JFE 扇島火力発電所更新計画 環境影響評価方法書に関する補足資料

平成 27 年 5 月 12 日

JFE スチール株式会社

図 2-1 海水冷却水の取水放水口

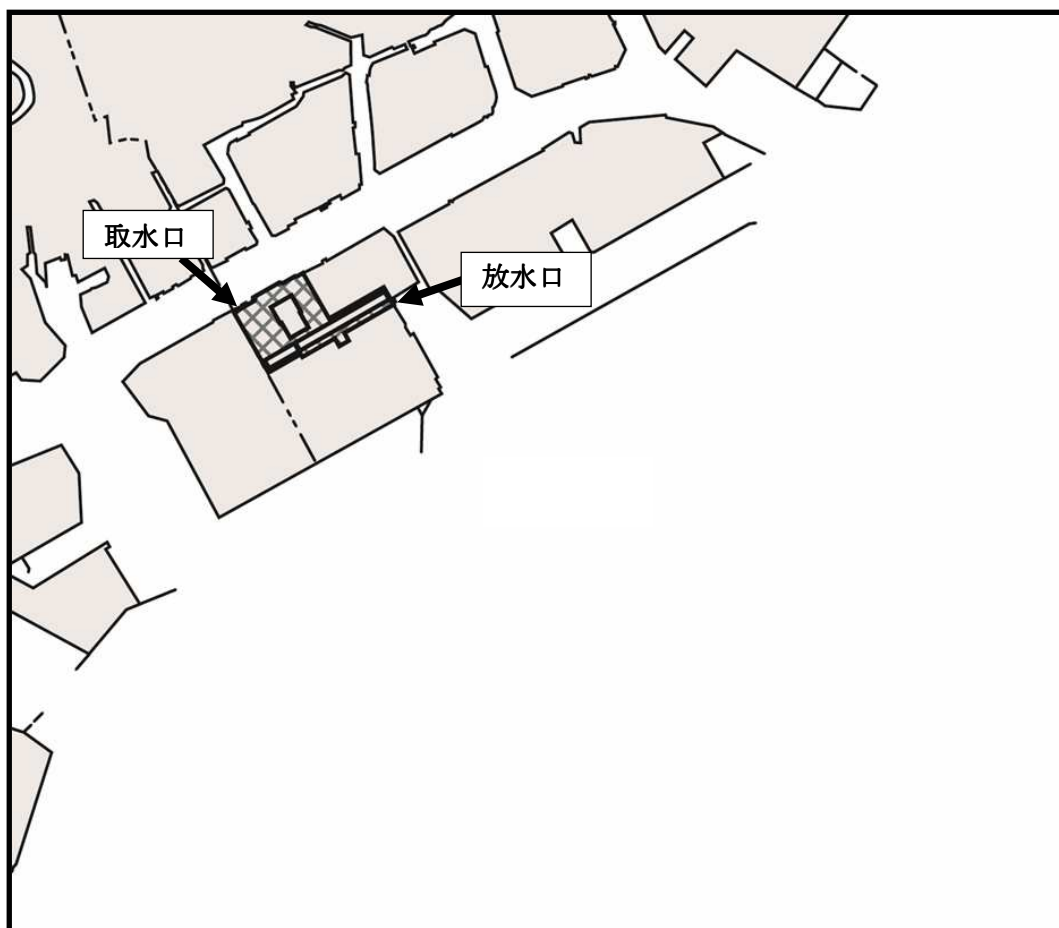
温排水量及び上昇温度は 7℃上昇で現状と変わらないが、既設の温排水がないとした予測が必要ではないか。

温排水に関しては、既設の温排水の影響がない様な水温の場に対して、温排水の放水によりどの程度の影響が生じるかを予測します。

具体的には、既設の 2, 3, 4 号機と更新する新 1 号機により、将来想定される最大の影響を予測・評価します。
